Verkeersstudie

Verkeersmaatregelen Bernhardstraat/Zandweg
Burgh-Haamstede

Documentgegevens	
Titel	Verkeersstudie verkeersmaatregelen Bernhardstraat/Zandweg
Rapportnummer	001863.R01.D3
Datum	02 juli 2025
Status	Definitief

Verkeersveiligheidsaudit (Juust quickscan)

Bijlagen:

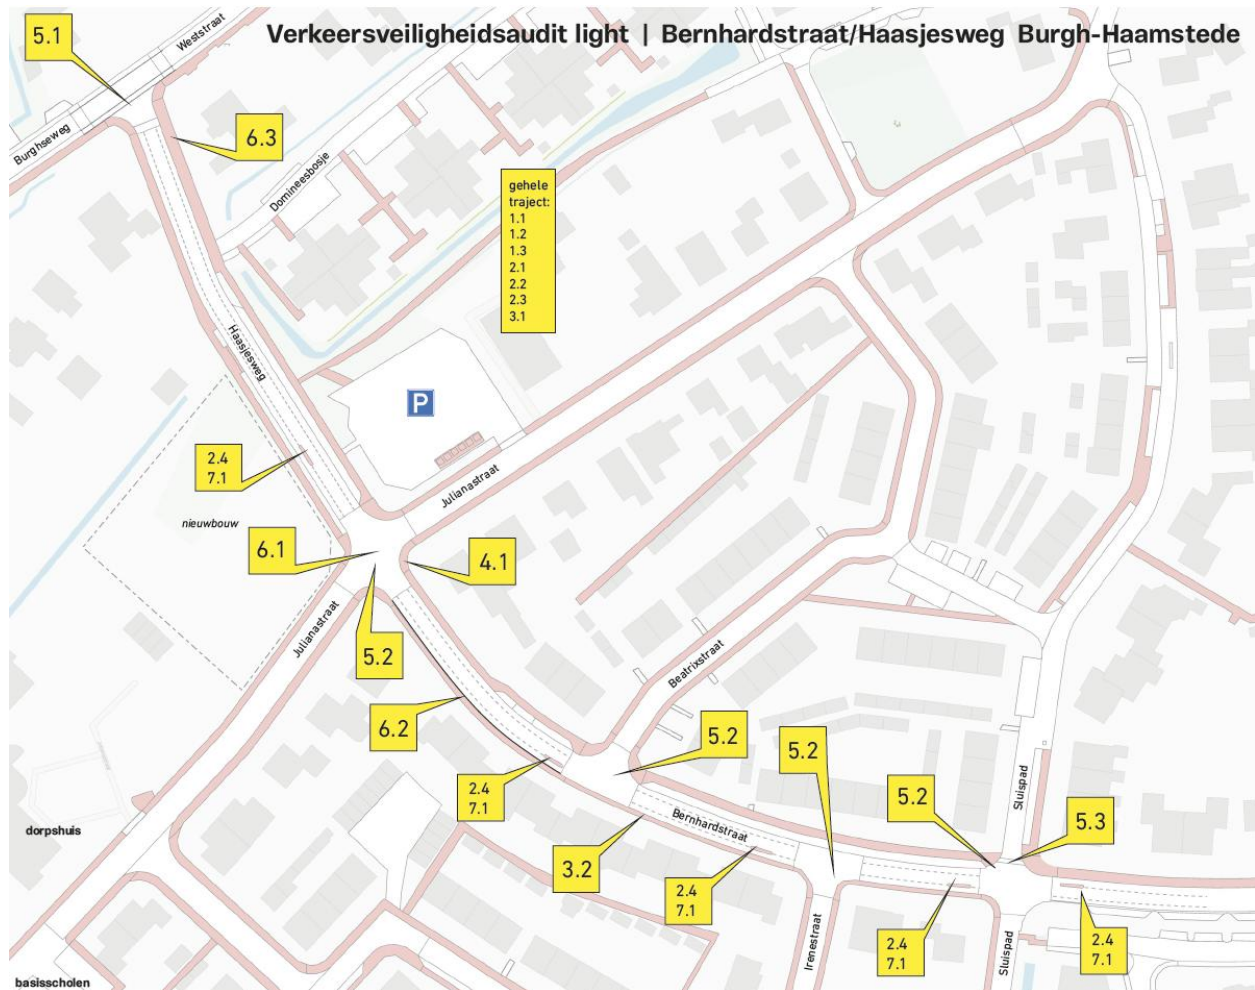
Volgnummer	Beschrijving van het probleem	Oplossingsrichting	Ernst
1.1	De straat is gecategoriseerd als ETW30: een erftoegangsweg met een maximum snelheid van 30km/h. De huidige vormgeving en functie zijn niet met elkaar in overeenstemming.	De vormgeving in overeenkomst brengen met de functie. Ofwel: de straat inrichten conform de ETW30 richtlijn.	A

Volgnummer	Beschrijving van het probleem	Oplossingsrichting	Ernst
2.1	De vormgeving van de wegvakken is niet in overeenstemming met de richtlijnen voor ETW30. Dit zorgt voor een niet geloofwaardige snelheidslimiet van 30km/h.	Idealiter kan gekozen worden voor herprofilering met toepassing elementenverharding of asfalt met <u>streeterprint</u> .	O

2.2	Er is een fietsstrookmarkering aanwezig langs het gehele traject. Dit stemt niet overeen met de richtlijn.	Bij een ETW30 is de positie van de fiets op de rijbaan, zonder (rijstrook)markeringen.	A

2.4	De toegepaste snelheidsremmers (geleiders van 5.5m x 0.75m) zijn voor fietsers een riskant obstakel en niet erg vergevingsgezind. Er is slechts 1.20m fietspad tussen trottoirband en geleider. Daarbij: de <u>snelheidsremmende</u> werking voor autoverkeer is beperkt, want deze is afhankelijk van het aandienen van een tegenligger. Op een wegvak met een lage verkeersintensiteit als hier is dat effect gering. Observatie toonde verwarring bij weggebruikers over het gebruik ervan. En leverde in combinatie met de nabijheid van de kruispunten (rechts voorrang) verwarrende voorrangssituaties op. Wat dan wel zorgt voor snelheidsremming maar die gaan gepaard met verkeersveiligheidsrisico's.	We adviseren naar alternatieven als snelheidsremmer te kijken.	A

Volgnummer	Beschrijving van het probleem	Oplossingsrichting	Ernst
4.1	Opgaande beplanting (ca 2.0 meter hoog) in een privé-tuin aan de zuidoostzijde van de kruising Bernhardstraat/Julianastraat zorgt voor een ernstige belemmering van het zicht op naderend verkeer in zijstraten.	Beplanting verlagen, waardoor zicht is gegarandeerd.	EA

Volgnummer	Beschrijving van het probleem	Oplossingsrichting	Ernst
5.1	Er is allureverschil doordat een doorlopende fietsstrook is toegepast op de <u>Burchesweg/Weststraat</u> , hierdoor ontstaat verwarring met voorrang op de kruising met de Haasjesweg.	Het allureverschil opheffen	A
5.2	De kruisingen op de Bernhardstraat zijn uitgevoerd met een klinkerverharding op het kruisingsvlak. Dit heeft enig <u>attentieverhogend</u> effect. Het <u>snelheidsremmend</u> effect hiervan is echter gering.	Het <u>snelheidsremmend</u> effect kan vergroot worden door een hoogteverschil toe te voegen. Of de kruisingen in te leiden met drempels.	O
5.3	Het <u>Sluispad</u> (noord) is een erf. De hiervoor verplichte uitritconstructie is niet aanwezig. De huidige vormgeving (een strook natuursteen keien) geeft verwarring over de voorrangssituatie.	Uitritconstructie toevoegen	A

Volgnummer	Beschrijving van het probleem	Oplossingsrichting	Ernst
6.1	Er is een ruime kruising met de Julianastraat; het verkeer zwermt soms wat in de ruimte; bochten worden afgesneden, fietsers staan op wegas opgesteld alvorens op te rijden.	Verkleining van het kruisingsvlak kan wat meer structuur geven.	O
6.2	Voetgangers hebben onvoldoende ruimte op het aan de zuidzijde gelegen trottoir.	Verbreiden trottoir	A
6.3	Aan de oostzijde zijn fietsklemmen aanwezig op het trottoir van ca. 2.5m breed. Wanneer hier fietsen geparkeerd staan, resteert er weinig loopruimte.	Plaatsen fietsklemmen heroverwegen/verwijderen, of trottoir verbreden.	O

Volgnummer	Beschrijving van het probleem	Oplossingsrichting	Ernst
7.1	De toegepaste snelheidsremmers leveren verwarring en geen eenduidig gewenst gebruik op.	We adviseren naar alternatieven als snelheidsremmer te kijken.	A
